RheSiNat

Verein für Sicherheit & Natur

Koblach, 11.07.2020

„DIE REGION AMKUMMA STARTET IN DIE ZUKUNFT!

Abbildung 1 Übersicht-Rhesi Projekt Abschnitt 1

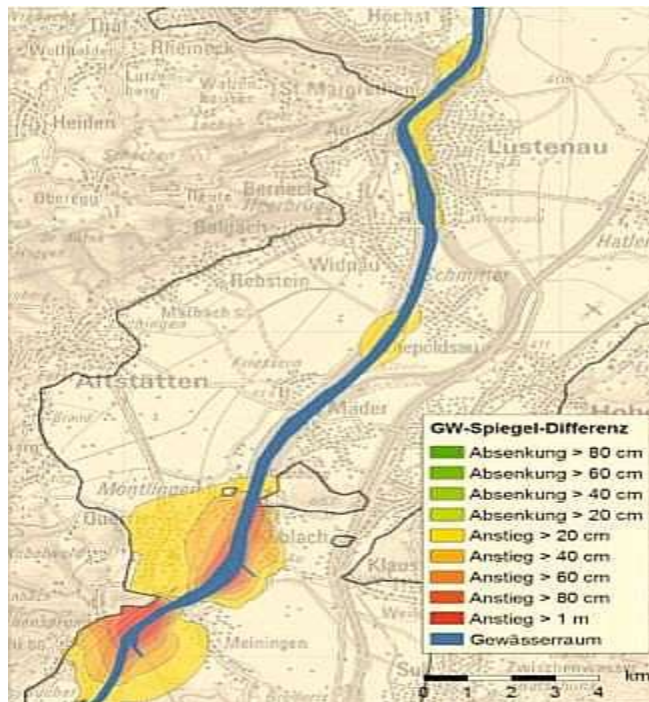
Die geplante Aufweitung der Flusssohle im Projektabschnitt 1 von 70 m auf 380 m, [14], mit Dammabrückung in Koblach/Meiningen und die generelle Aufweitung des Gerinnes auf der Projektstrecke führt zu andauernden Auflandungen, zu Auwald im Flussbett und zu Holzbewuchs an den Uferstrandstreifen. Die Folgen dieser Auflandungen und des Auwald im Flussbett werden katastrophal sein. **Sie sind auch ein offenkundiger Widerspruch zu den Warnungen der vom Land Vorarlberg verteilten Broschüre „Für unsere Sicherheit bei Rheinhochwasser.“** [17]

Die Bauphase in Abschnitt 1 ist ein energieintensiver Prozess. Es werden im **Abschnitt 1**, Rhein km 65 bis km 74.75, ca. 16 ha Wald und 2 ha Windschutzgürtel gerodet, ca.140 ha Landwirtschaftsfläche in eine Flusslandschaft umgebaut, es werden **2stellige Millionen m³** Materialbewegungen stattfinden (genaue Daten siehe [1]und [3][18]), dafür sind auch **2stellige Millionen LKW km** Fahrten (genaue Daten siehe [1]und [2]) notwendig, um das Projekt mit der Dammabrückung in Koblach/Meiningen umsetzen zu können.

Eine generelle Aufweitung des Rheingerinnes mit der Dammabrückung im Bauabschnitt 1 bedeutet vielmehr einen Rückschritt in das 18. Jahrhundert.
